NOTE TECHNIQUE N° 013-2013

Modèle : MOTO GUZZI 1200 Sport, Bellagio, Griso, Stelvio, Norge

Objet : Remplacement du basculeur de la suspension arrière

NOTE TECHNIQUE N° 017 - 2013

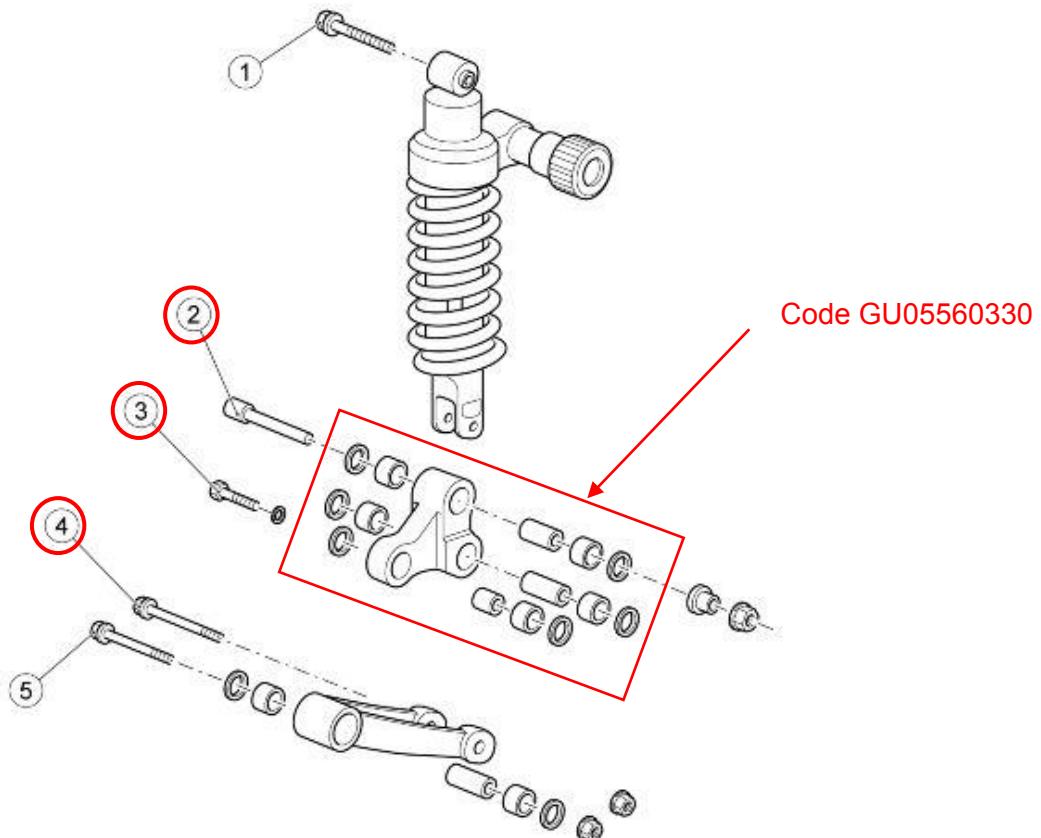
Cette communication a pour but d'attirer votre attention sur la nécessité de remplacer le composant cité en objet, pour une liste spécifique de véhicules, de façon à éviter sa détérioration et garantir ainsi un niveau de qualité élevé.

La détérioration de ce type de composant peut provoquer des dommages sur la partie cycle.

Basculeur pour suspension arr. réf. GU05560330 x 1

- Remplacer le basculeur de la suspension arrière comme expliqué sur le manuel de réparation au chapitre « Suspensions-Sect. Amortisseurs », dont nous reportons un extrait.

Pos.	Description	Type	Qté	Couple
2	Vis TCEI de fixation de la bielle double/fourche	M10x82	1	50 Nm (36,88 lb ft)
3	Vis TE pour fixation bielle double/amortisseur	M10x47	1	40 Nm (29,50 lb ft)
4	Vis TE bride fixation bielle simple/bielle double	M10x95	1	50 Nm (36,88 lb ft)

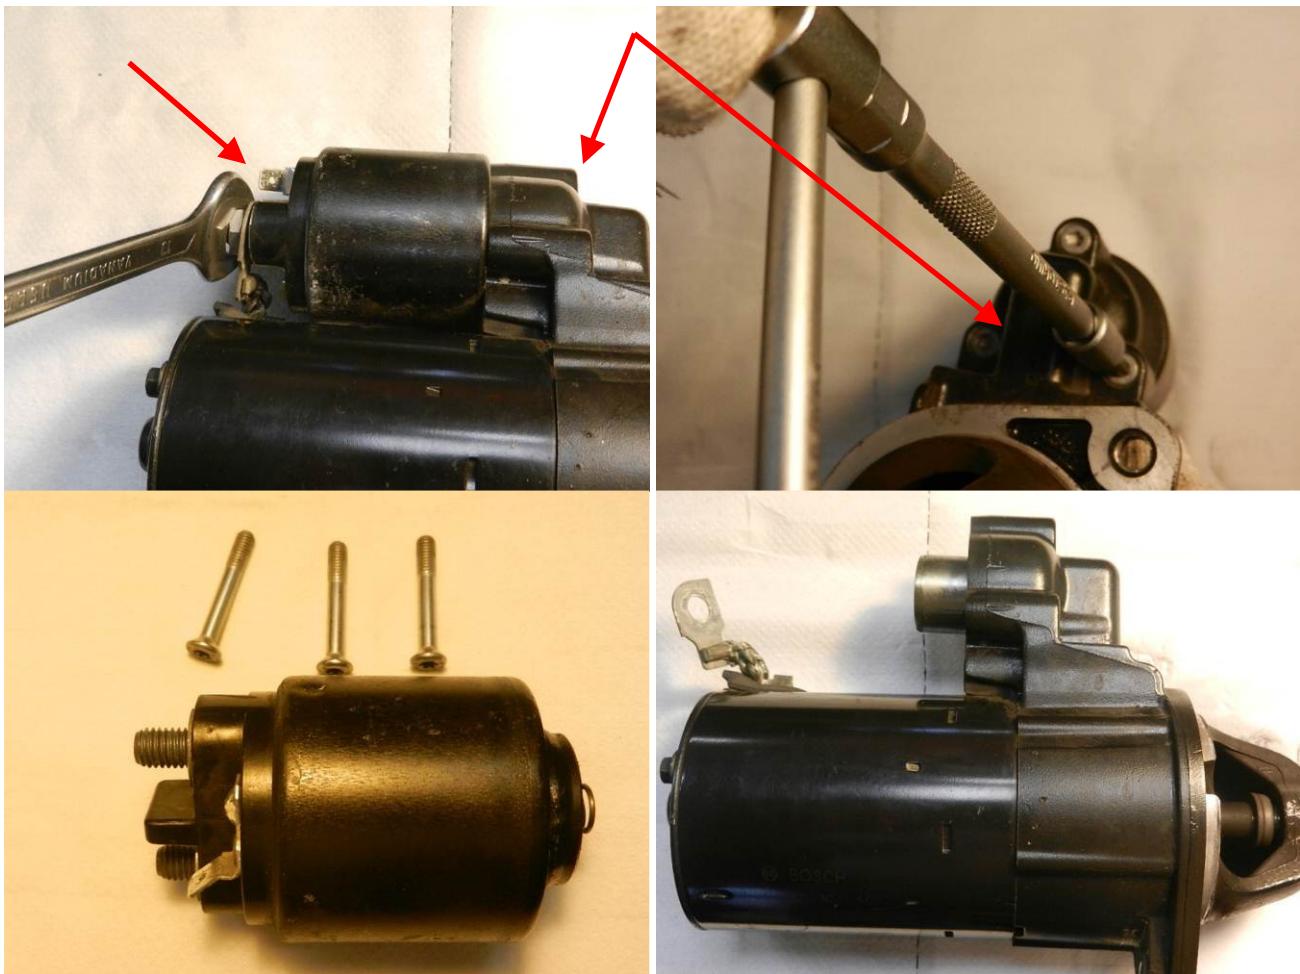
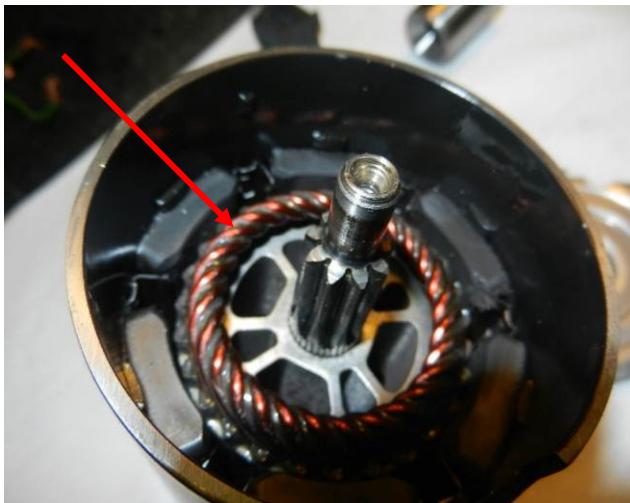
Sujet : Problèmes de fonctionnement du démarreur

Face à certaines demandes de garanties concernant des **bruits ou difficultés de fonctionnement du démarreur**, nous vous signalons qu'il **n'est pas** nécessaire de remplacer ce dernier mais qu'il faut le remettre en état en effectuant son nettoyage comme expliqué ci-dessous :

- le démarreur est totalement encrassé dans la zone du pignon.

- Démonter les vis de fixation du solénoïde et extraire ce dernier

- Démonter le démarreur

- Nettoyer les mécanismes avec un produit dégraissant pour systèmes mécaniques du type WD40-P140 et lubrifier avec de la graisse du type AGIP GREASE MU2

- Nettoyer l'induit, le solénoïde et la fourchette

- Remonter le solénoïde, la fourchette et le caoutchouc

- Aligner les trous de la bague

- Remonter le corps du démarreur et le solénoïde
